ゼオライト土嚢等処理設備における 実規模モックアップについて

TEPCO

2-1. 容器封入作業の実規模モックアップ試験実施に当たって

- 設備の設計に当たり、2023年9月に実規模モックアップを実施し、主にROV投入～ゼオライト土嚢等の保管までの一連の作業の確認を実施する。今後も継続して、段階的に配管フラッシング、トラブル対応等について実規模モックアップを実施する予定。
- 2023年7月11日第12回1F技術会合にて原子力規制庁より示された、ゼオライト土嚢等処理設備のモックアップ試験の実施に当たって考慮すべき事項についての回答は下記の通り。

2-2.ゼオライト土嚢の長期劣化等 ((1)①)

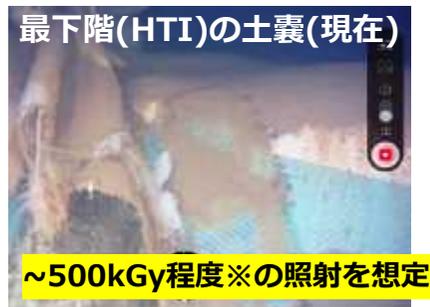
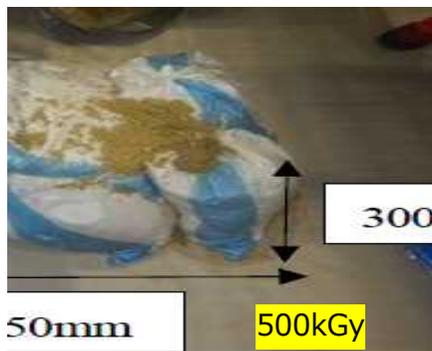
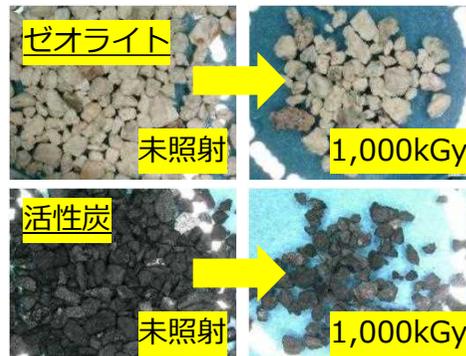
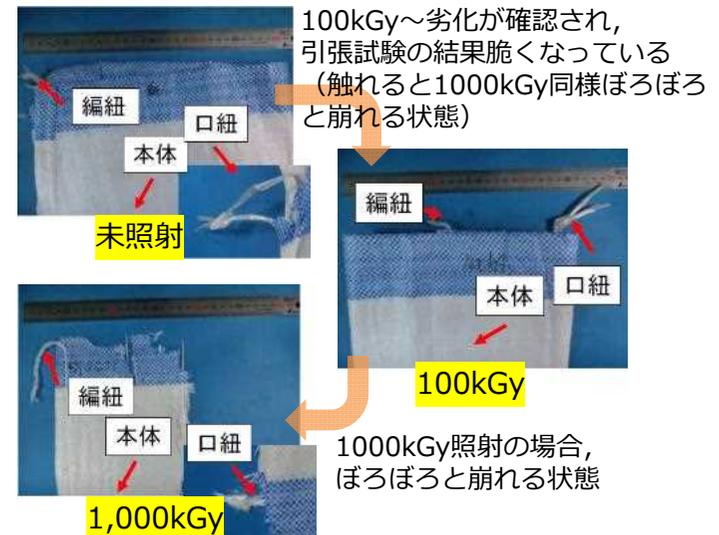
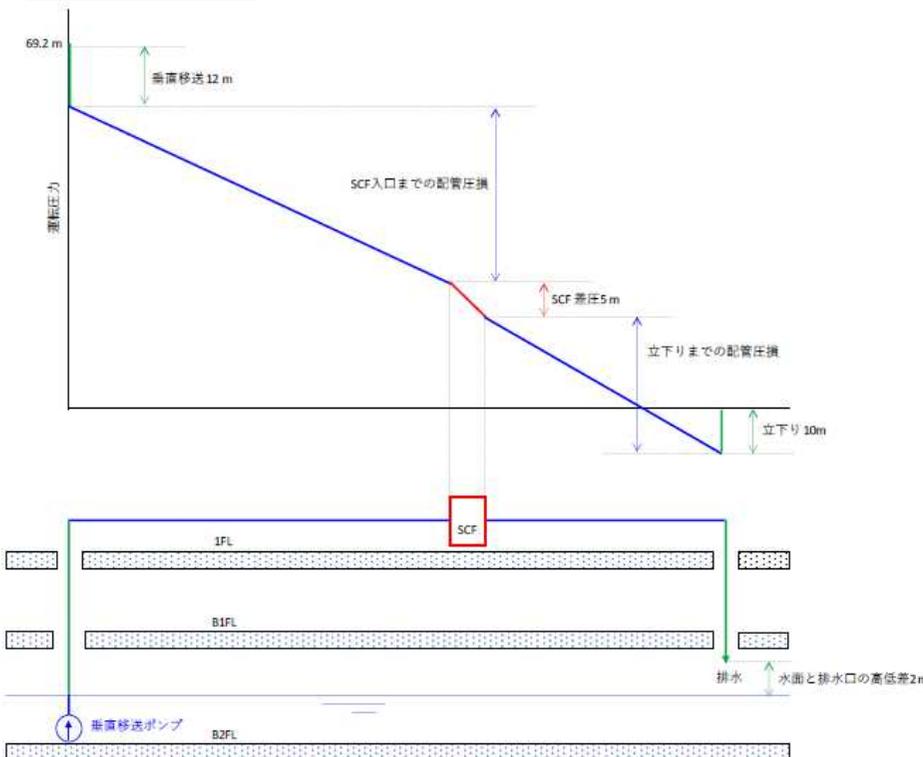
No.	項目	考慮すべき事項	回答	確認時期	備考
(1) ①	ゼオライト土嚢の長期劣化等	ゼオライト土嚢の長期劣化等を考慮した試験とすること	実機のゼオライト土嚢等と同様の放射線を照射し、実機同等の放射線劣化を模擬した土嚢袋を用いた試験を実施し、土嚢袋の切断、ポンプによる吸引について影響を及ぼさないか確認する。	2023/9に 実施予定	6頁 補足

- ゼオライト土嚢等の現地調査を実施し，土嚢袋は概ね原形を保っているが，劣化傾向があり，一部の袋に破損がみられる状況。実規模モックアップにおいては，現場調査で確認された劣化した土嚢袋等を再現し現場環境を模擬する。
- なお，ゼオライトと活性炭のγ線照射試験を最大積算線量1,000kGyまで実施したところ，ゼオライトも活性炭も照射による顕著な変化は認められなかった。

2-3.保管容器設置高さの違いについて ((1)②)

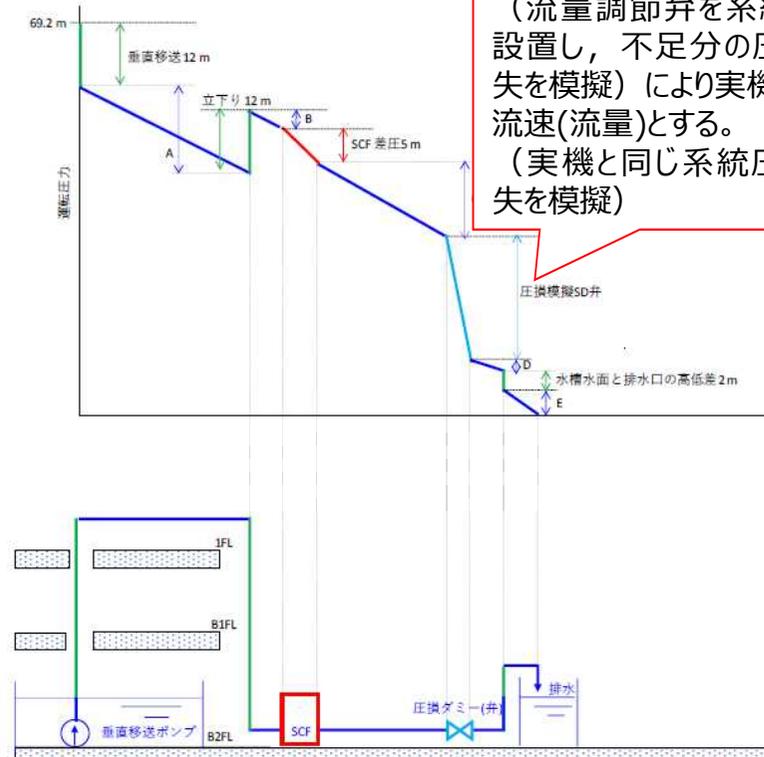
(1) ②	保管容器設置高さ	保管容器の設置高さが実機と異なるため、当該圧力損失分（水頭差）を考慮した試験とすること	弁による調整により実機と同じ系統圧力損失を模擬した試験を実施する。必要に応じ、今後も継続して確認していく。	2023/9に 実施予定	7頁 補足
(1) ③	ゼオライト保管	保管容器が充填されるまで、連続運転させること	今後、保管容器を満充填するまで、連続運転する試験を実施する。	2023/9に 実施予定	8,9頁 補足

- 保管容器の設置高さが実規模モックアップと実際の設備で異なる※1ため、モックアップ時に保管容器内の運転圧力は実機よりも高くなるが、保管容器内部のフィルタ性能に影響を与える因子はフィルタ差圧であり、運転圧力が異なっても差圧は変化しないため、実際の設備と同じ通水条件となる。
- また、差圧は流速依存が高いが、実機と同じ流速（流量）となるよう、背圧弁（圧損ダミー弁）にて調整を行う。

圧力損失分を弁による調整（流量調節弁を系統内に設置し、不足分の圧力損失を模擬）により実機と同じ流速(流量)とする。
（実機と同じ系統圧力損失を模擬）

2-4.ゼオライト保管容器内のゼオライト脱水について ((1)③,(2)③) **TEPCO**

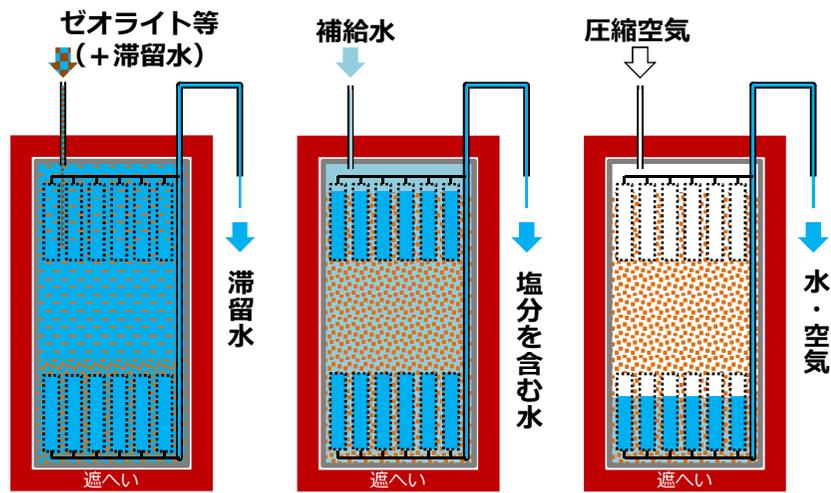
(2) ③	ゼオライトの脱水	ゼオライトの脱水について、脱水率の目安が設計通りになっているか確認すること	圧縮空気通気後のゼオライトについて水が滴らない程度（含水率30wt%程度）まで脱水可能なことを確認する。	2023/9に 実施予定	8頁 補足

- ゼオライト等は滞留水と共に地上階へ移送され、フィルタが装備されている遮へい付のゼオライト保管容器に入れて脱水し、ゼオライト等のみが封入された状態とする。
- ゼオライト保管容器に封入したゼオライト等は、補給水を通水して塩分を除去し、圧縮空気等を利用して脱水する。
 - 圧縮空気通気後のゼオライトについて水が滴らない程度（含水率30wt%以下）まで脱水可能なことを確認している。

2-5.ゼオライト保管容器への充填について ((1)③, (2)②)

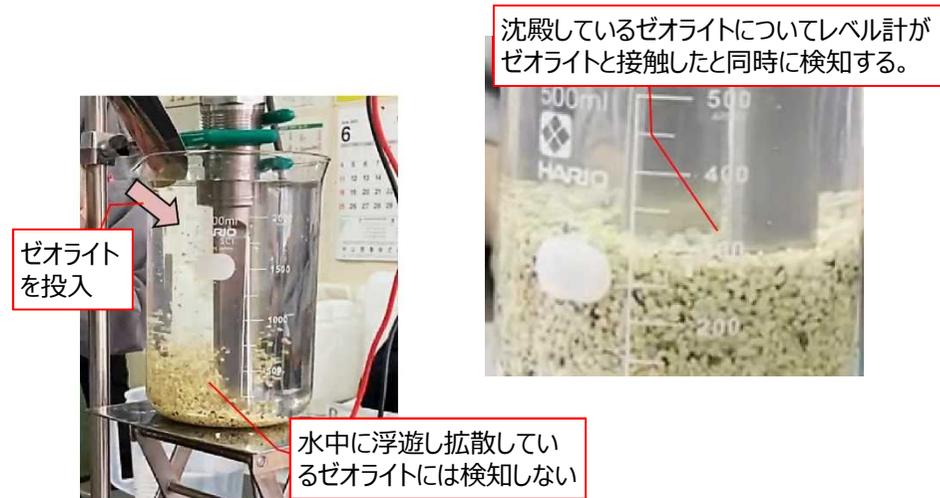
(2) ②	保管容器レベル計	回収容器が充填されたことを検知するレベル計が誤差範囲内で検知できることを確認すること 容器の表面線量との関係を整理すること	容器への充填時の検知誤差については、今後試験にて確認する。 容器の表面線量と、ゼオライトの充填率との関係については、今後線量評価結果をご呈示させていただく。	2023/9に 一部実施予定 今後引き続き 実施予定	9頁 補足

- ゼオライト保管容器は規定量のゼオライトが回収された際に、レベル計が検知し、ゼオライトの移送を停止する。
- レベル計については、固液二相系で固体界面を検知可能であることを試験で確認している。今後、実規模モックアップにてレベル計の機能確認を進めていく。

2-6.トラブル対応について ((1)⑦)

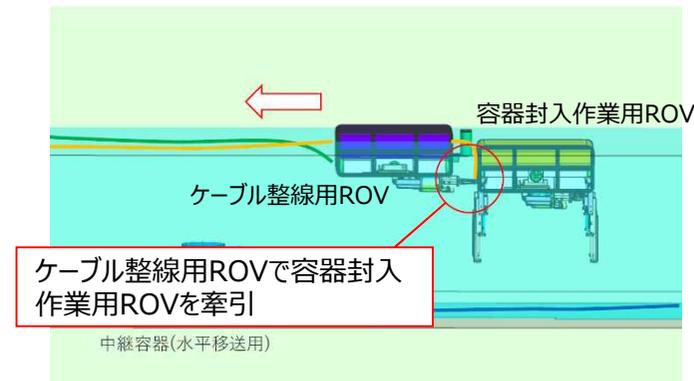
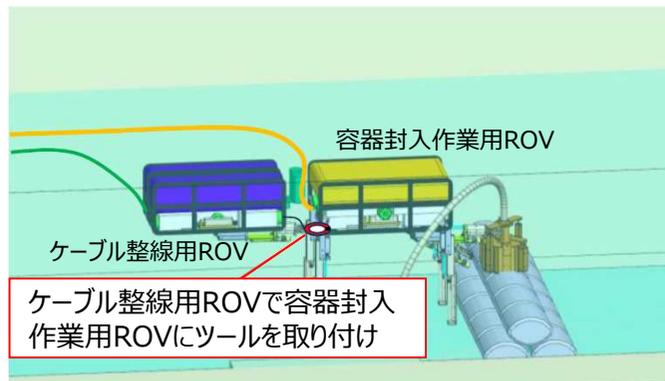
(1) ⑥	吸い込み口の閉塞	吸い込み口の閉塞を考慮し、逆洗について成立性を確認すること	逆洗の成立性確認は実機を想定した試験構成及び通水条件として、今後試験にて確認致します。	今後 実施予定	—
(1) ⑦	トラブル対応	試験において閉塞等のトラブルが発生した場合は、実環境を考慮した対応策を検討すること	試験において新たに確認されたトラブルについては、実環境を考慮した対応策を検討の上、今後試験にて確認する。今回はROV故障時の対応方針について確認するが、移送系統の閉塞時対応については、今後の試験にて確認していく。	2023/9に 一部実施予定 今後引き続き 実施予定	10,11 頁補足

- 実規模モックアップにおいて、ROVの故障を想定し、装置が壊れない範囲で強制引き戻し、ROVによる救援が可能なことを確認する。
- 今後、ROVの故障モードについて引き続き検討を行い、また試験において新たに確認されたトラブルについても含め、実環境を考慮した対応策を検討の上、今後試験にて確認する。
